国立研究開発法人日本原子力研究開発機構 核燃料サイクル工学研究所
再処理施設に係る廃止措置計画変更認可申請書の一部補正について

核燃料サイクル工学研究所 再処理施設 廃止措置計画変更認可申請書

補正前後比較表

<p>補 正 前</p> <p>廃止措置計画変更認可申請書（令和5年5月31日付け令05原機（再）011、 令和5年8月8日付け補正令05原機（再）021をもって補正）</p>	<p>補 正 後</p>	<p>補正理由</p>
<p style="text-align: right;">(別冊 2-45)</p> <p style="text-align: center;">再処理施設に関する設計及び工事の計画 (スラッジ貯蔵場の津波対策における止水弁の設置)</p> <p style="text-align: center;">目 次 (省略)</p> <p style="text-align: center;">別 図 一 覧</p> <p>別図－1 止水弁等の設置概要 別図－2 計装用圧空配管の設置概要 別図－3 現場操作盤設置場所及び制御・電源ケーブル敷設ルート平面図</p> <p>別図－4 止水弁の計装系統図 別図－5 セル給気系ダクトの仮設概要 別図－6 スラッジ貯蔵場の津波対策における止水弁の設置に係る工事フロー</p> <p style="text-align: center;">表 一 覧</p> <p>表－1 止水弁等の設計条件 表－2 止水弁の仕様 表－3 給気ダクトの仕様 表－4 止水弁サポートの仕様 表－5 現場操作盤の仕様 表－6 ケーブルの仕様 表－7 計装用圧空配管等の仕様 表－8 工事工程表</p> <p>1. 変更の概要 (省略)</p> <p>2. 準拠すべき法令、基準及び規格 (省略)</p> <p>3. 設計の基本方針 (省略)</p> <p>4. 設計条件及び仕様 (1) 設計条件</p>	<p style="text-align: right;">(別冊 2-45)</p> <p style="text-align: center;">再処理施設に関する設計及び工事の計画 (スラッジ貯蔵場の津波対策における止水弁の設置)</p> <p style="text-align: center;">目 次 (補正なし)</p> <p style="text-align: center;">別 図 一 覧</p> <p>別図－1 止水弁等の設置概要 別図－2 計装用圧縮空気配管の設置概要 別図－3 現場操作盤設置場所及び制御・電源ケーブル敷設ルート平面図 別図－4 現場操作盤概要図 別図－5 止水弁の計装系統図 別図－6 セル給気系ダクトの仮設概要 別図－7 スラッジ貯蔵場の津波対策における止水弁の設置に係る工

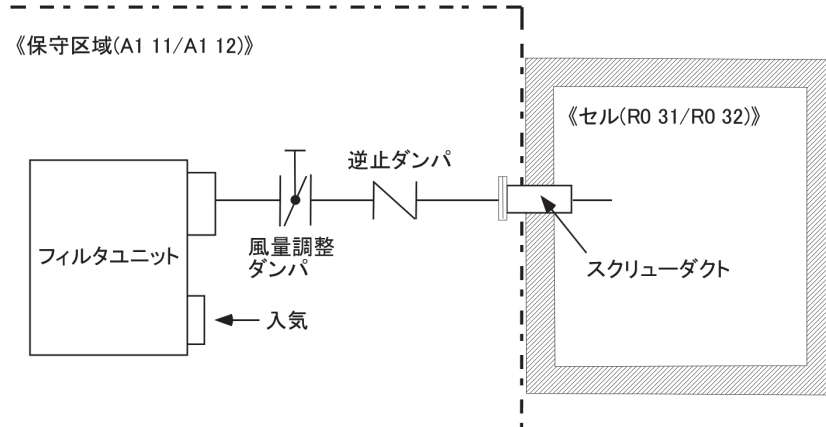
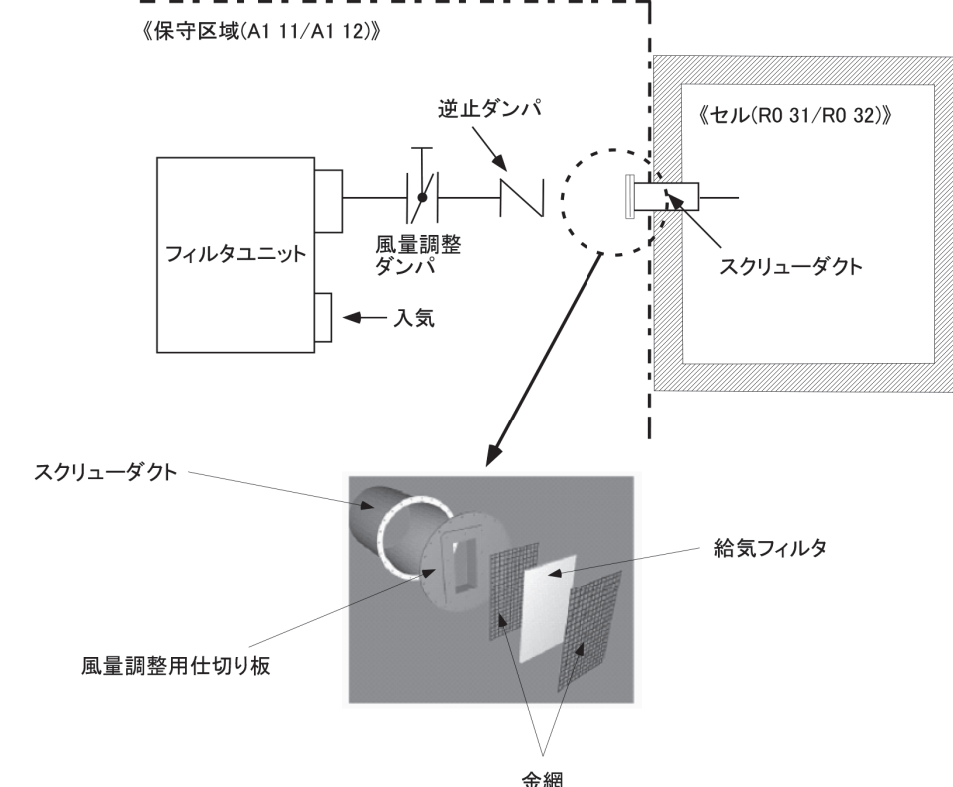
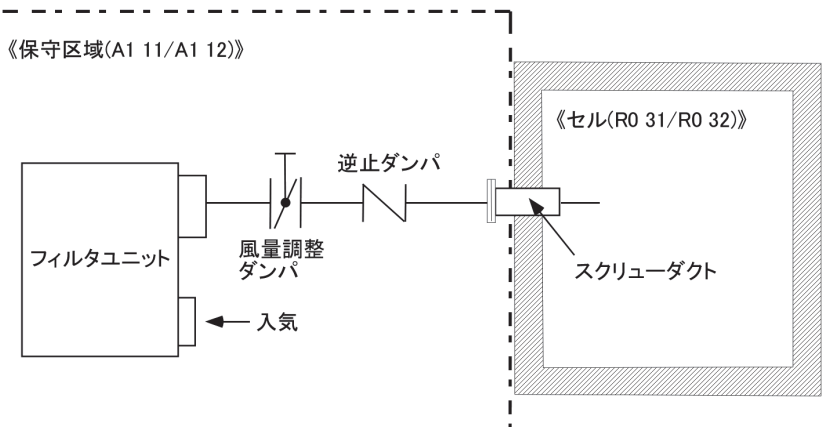
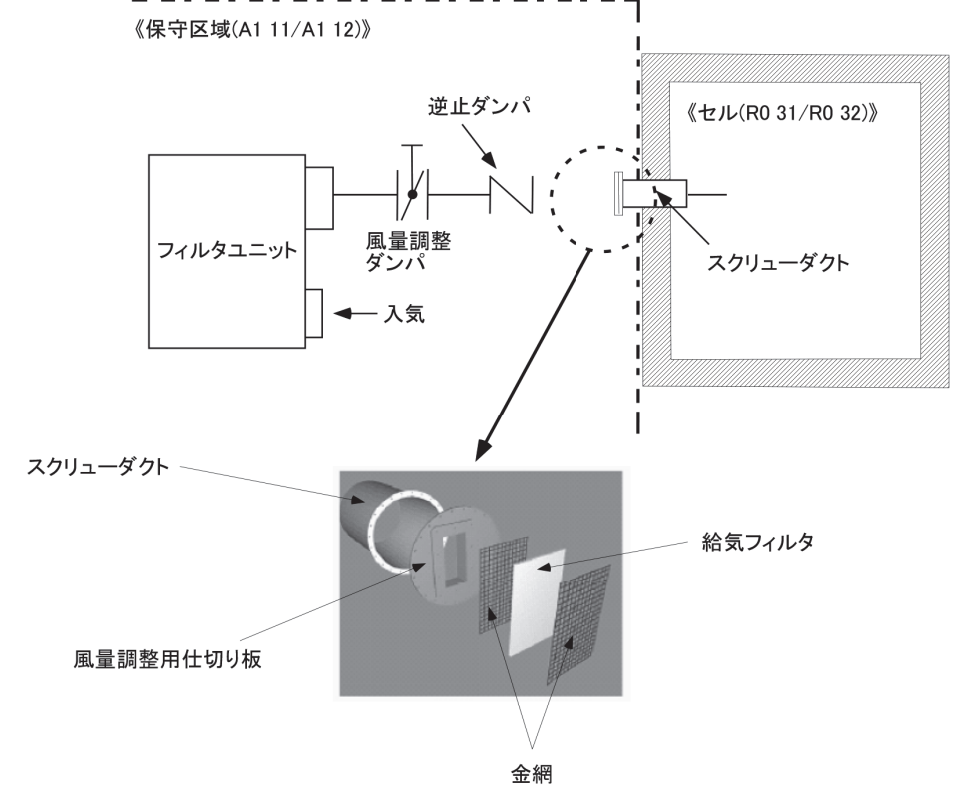
<p style="text-align: center;">補 正 前</p> <p>廃止措置計画変更認可申請書（令和5年5月31日付け令05原機（再）011、 令和5年8月8日付け補正令05原機（再）021をもって補正）</p>	<p style="text-align: center;">補 正 後</p>	<p style="text-align: center;">補正理由</p>
<div style="text-align: center;">  <p style="text-align: center;">別図-2 計装用圧縮空気配管の設置概要</p> </div> <p style="text-align: center;">別図-3（省略）</p>	<div style="text-align: center;">  <p style="text-align: center;">別図-2 計装用圧縮空気配管の設置概要</p> </div> <p style="text-align: center;">別図-3（補正なし）</p>	<p style="text-align: center;">○記載の適正化</p>
